PARECER TÉCNICO

Nº 008/20/I

PROCESSO: IMPACTO 171/2019 (CETESB 051215/2019-11 e-ambiente)
INTERESSADO: Departamento de Águas e Energia Elétrica – DAEE
ASSUNTO: Autorização de Supressão de Vegetação Nativa, Intervenção em Área de Preservação Permanente – APP e Corte de Árvores Isoladas Nativas para adequação de trecho do acesso MD-03 - Barragem Pedreira
MUNICÍPIO: Pedreira

Figura 1: Comparação entre os traçados do acesso MD-03, antes e após a revisão de projeto.

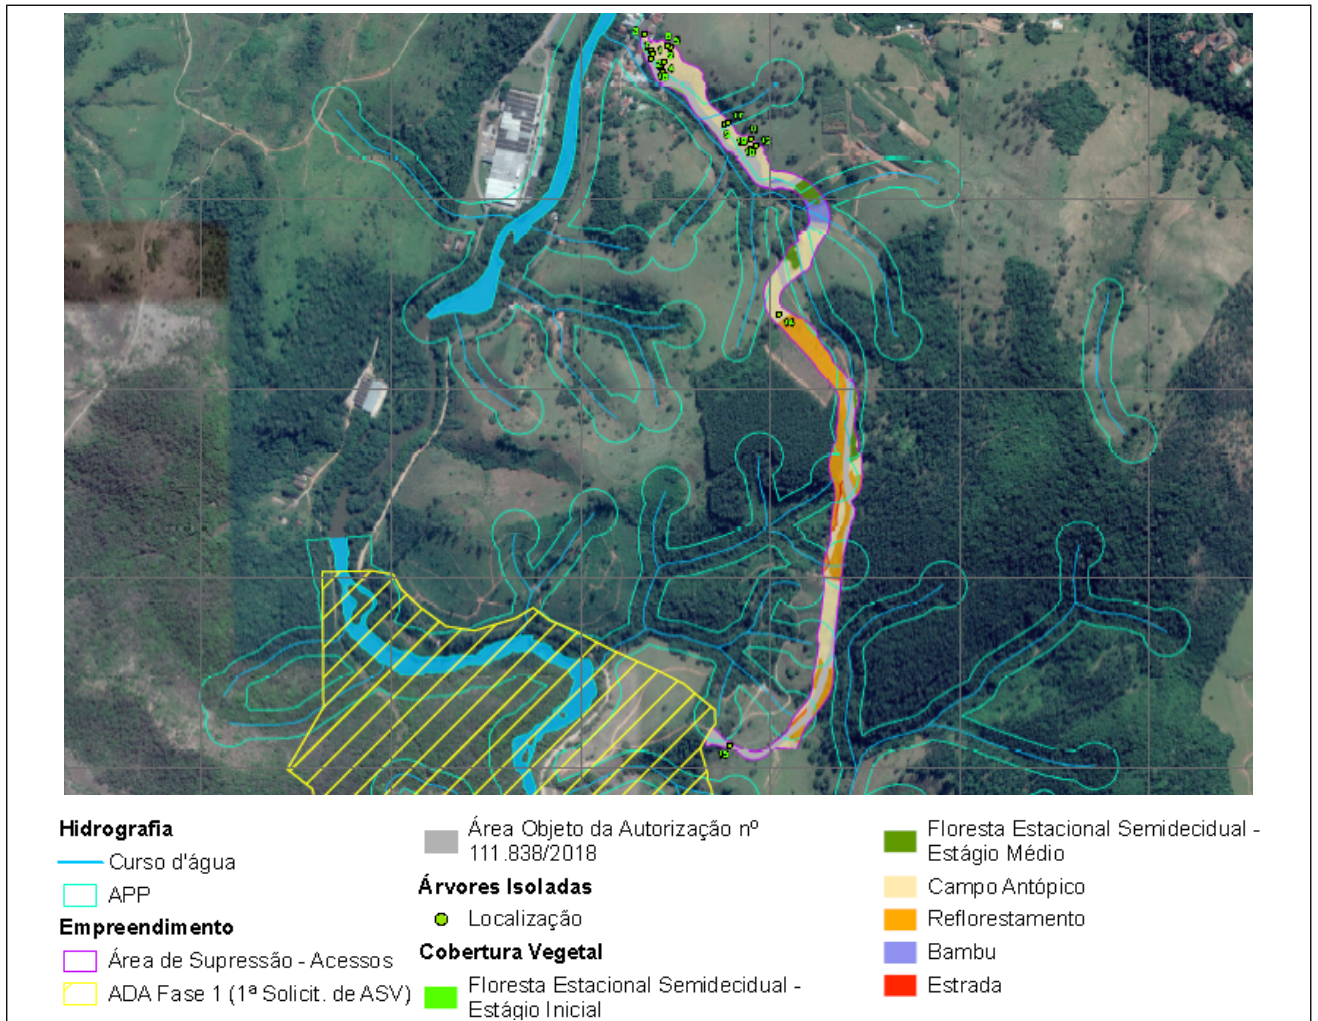
Cumpra esclarecer que foi emitida a Autorização nº 111.838/2018 para supressão de vegetação nativa, intervenção em APP e corte de árvores isoladas para implantação dos acessos MD01 e MD03 necessários para as obras de construção da Barragem Pedreira. Ocorre que, segundo informado, o projeto do acesso MD-03 precisou ser revisado para atender as normas técnicas brasileiras, tendo em vista que o acesso à ombreira direita da barragem será definitivo e deverá ter condições de trafegabilidade de veículos/equipamentos de grande porte para montagem e manutenção dos equipamentos junto ao barramento. Assim, foi protocolada nova solicitação de Autorização de Supressão complementar, considerando as intervenções necessárias para implantação do projeto revisado, conforme indicado na figura 1, a seguir.

Figura 2: Imagem aérea com indicação da localização das áreas previstas para implantação do projeto de restauração

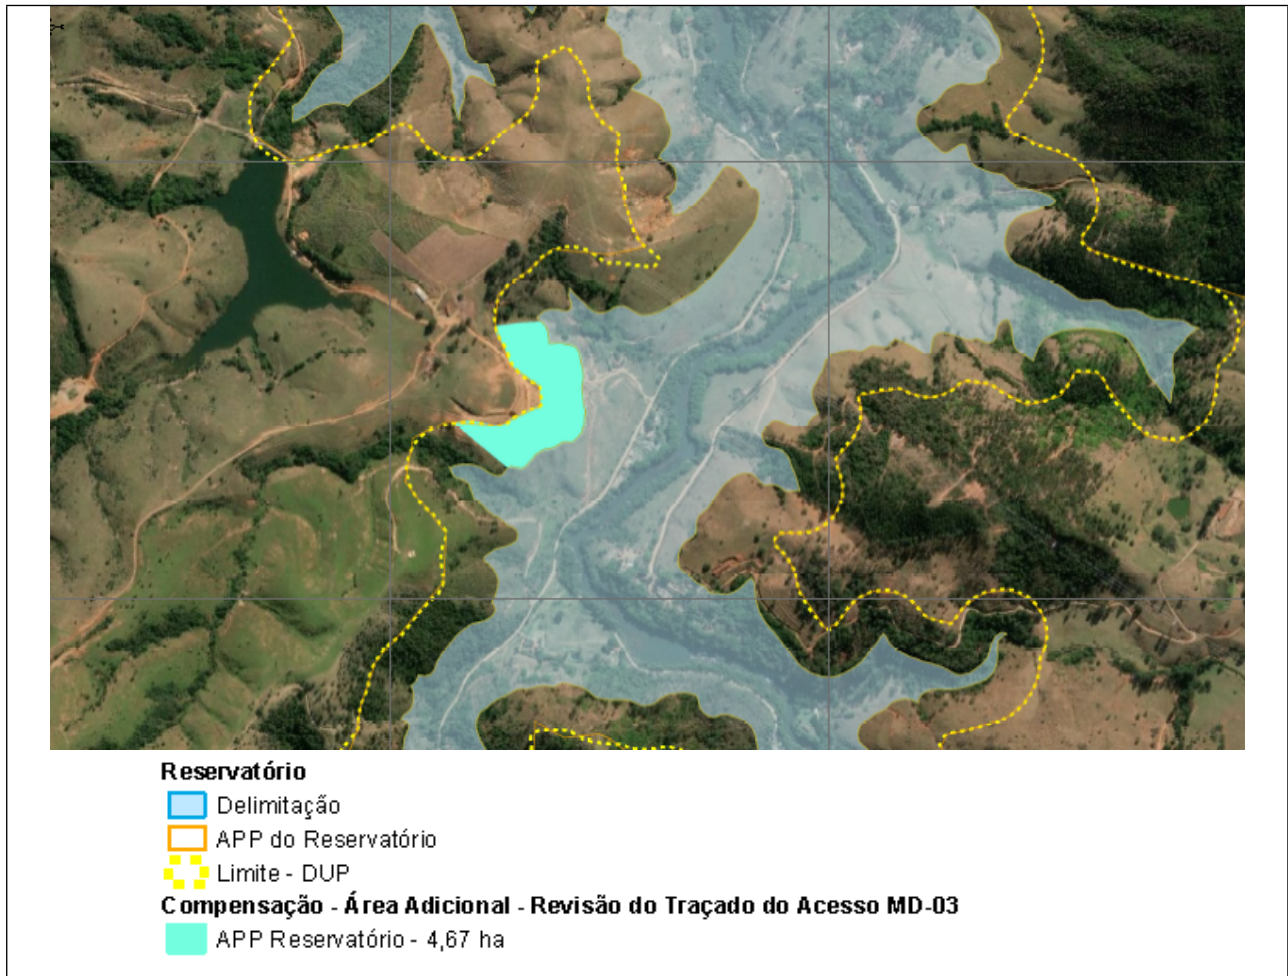
Para os 4,80 ha restante foi proposto inserir essa área na segunda fase do do Projeto de Restauração da APP do reservatório todo, comprometido no TCRA 110608/2018. Segundo este TCRA, o empreendedor teria 6 meses para apresentar o projeto de restauração e cadastrá-lo no SARE. O projeto já foi entregue no processo CETESB.017840/2018-87, porém o cadastro no SARE, projeto SARE 27157, ainda não foi possível finalizar, uma vez que eles estão na dependência dos antigos proprietários atualizar o CAR.

A área a ser compromissada para esta solicitação se encontra no trecho da APP do reservatório, conforme demonstra a Figura 2.

Tendo em vista as dificuldades encontradas foi acordado que será emitido um TCRA com uma exigência com prazo para o cadastramento no SARE.
